# ヤマダサービスニュース

No. 100-002

## G15VS、G15VH 部品変更のお知らせ

■対象部品：図面照合番号 15 Oリング（員数：4）

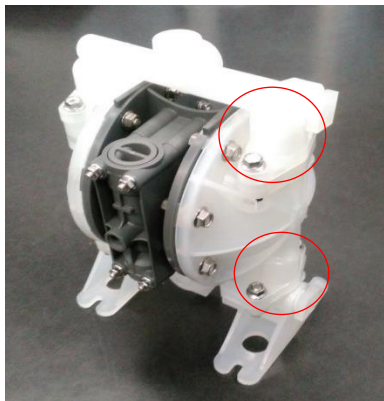
■変更点：G15VS 684114(材質：EPDM) ⇒ 643025(材質：PTFE)

G15VH 640025(材質：NBR) ⇒ 643025(材質：PTFE)

(Oリングサイズに変更はございません。同シリーズG15VTと同じ材質のOリングとなります。)

※お使いのポンプにおかれましては、そのままご使用いただけます。メンテナンス時、

Oリング交換の際は、変更後のOリングをご使用ください。
